改善箇所説明図

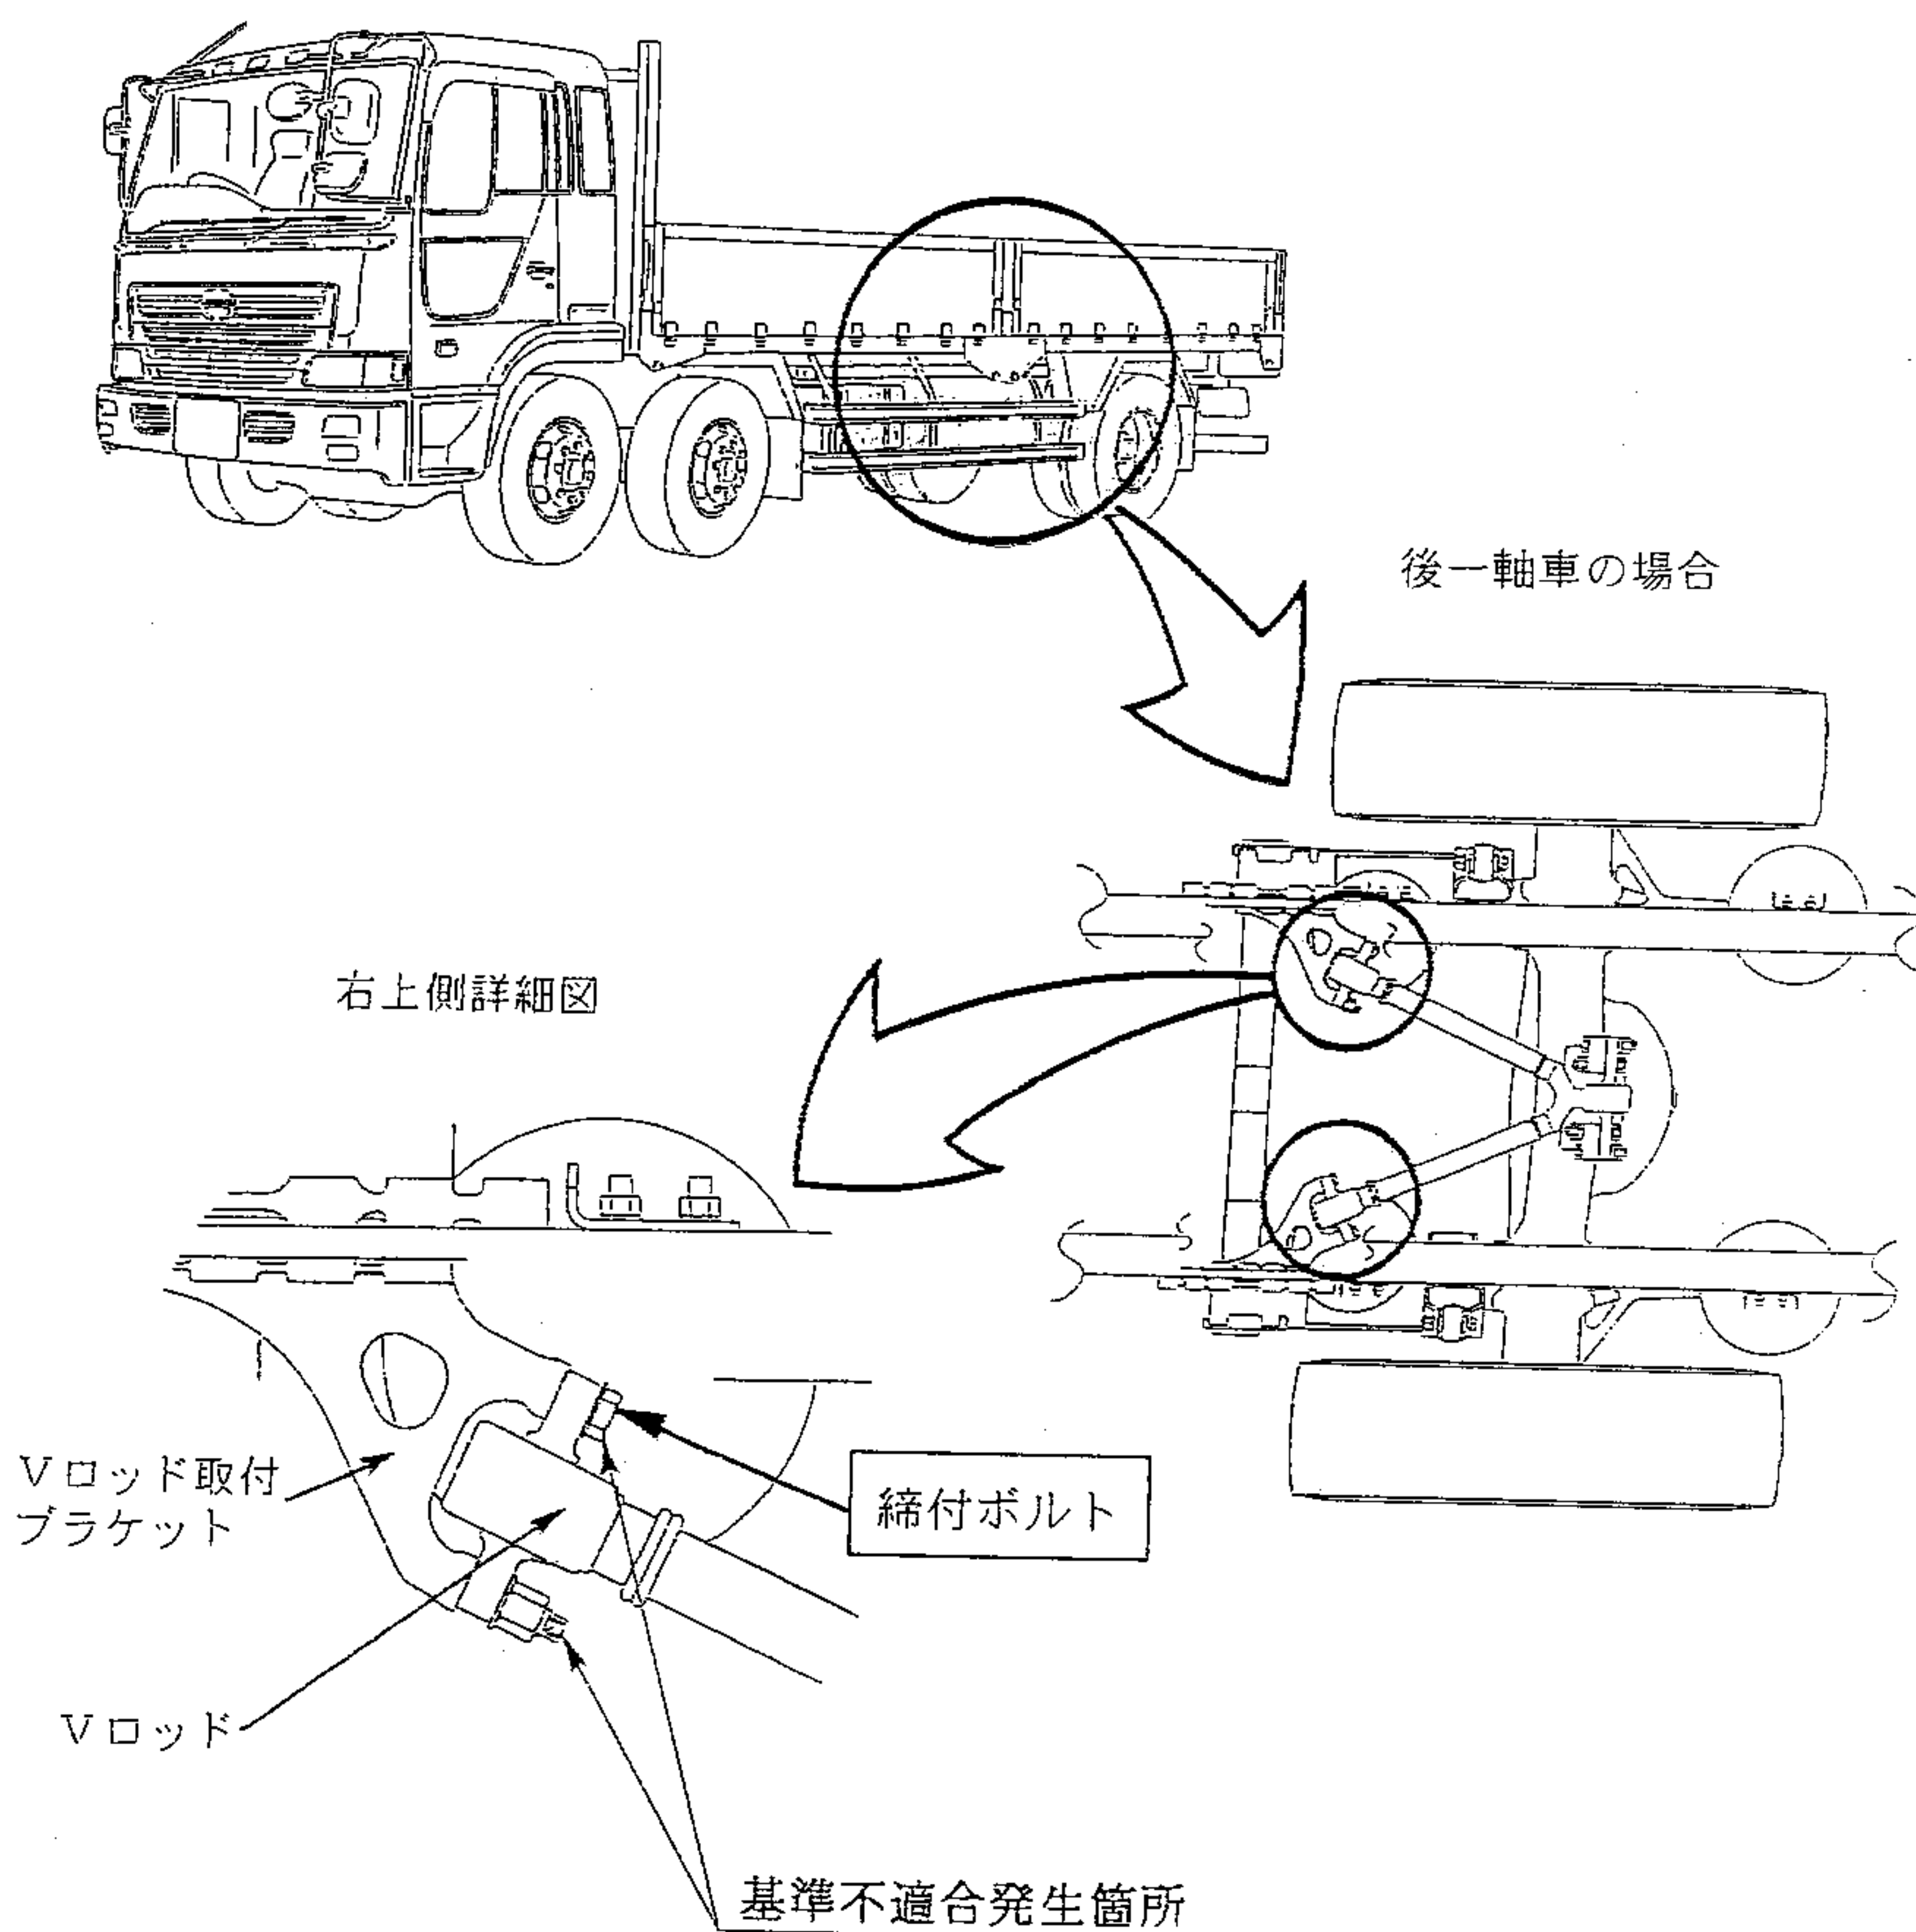
緩衝装置において、後車軸を車枠に固定するVロッド端部の締付ボルトの締付トルクが不足しているため、走行中の振動、荷重で当該ボルトが疲労折損してVロッドが車枠から離脱し、後車軸が横方向にずれて走行安定性がそこなわれるおそれがある。

- ① 全車両、当該締付ボルトを新品に交換する。
- ② 全車両点検し、Vロッド及びVロッド取付ブラケットの締付面が傷付いている場合は、新品と交換する。

識別：ネームプレートの右上ビス頭部に黄色ペイントを塗布する。
